改善箇所説明図①

原動機制御用コンピュータ

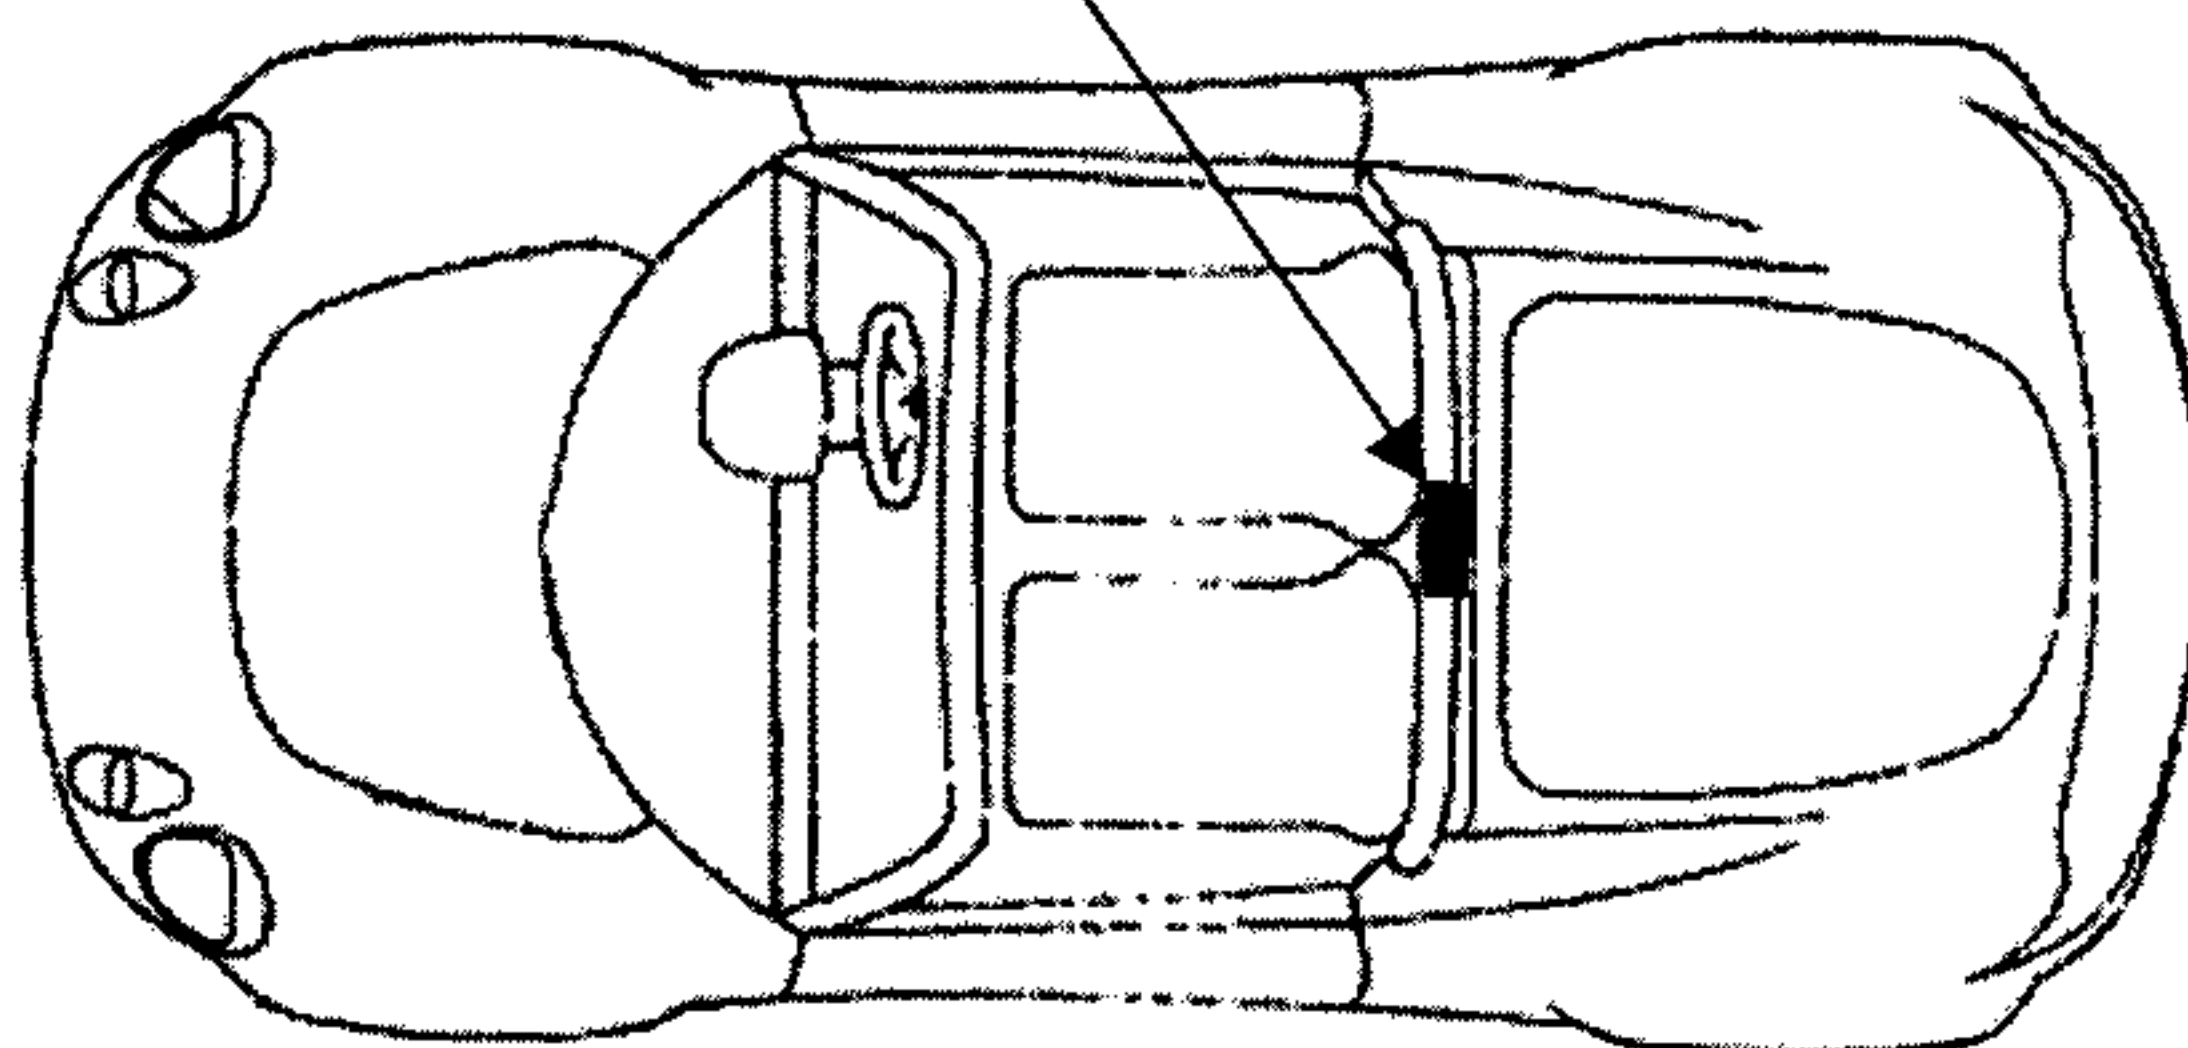
不具合発生箇所

原動機において、原動機制御用コンピュータのプログラムが不適切なため、高回転(5,400rpm程度)での運転時に失火が発生することがあり、未燃焼ガスが増加して触媒装置が過熱し、最悪の場合、火災に至るおそれがある。

改善内容

全車両、原動機制御用コンピュータのプログラムを変更する。

作業終了後、識別のためエンジンコントロールモジュールの部品番号ラベルの近くに白い点で印をつけます。
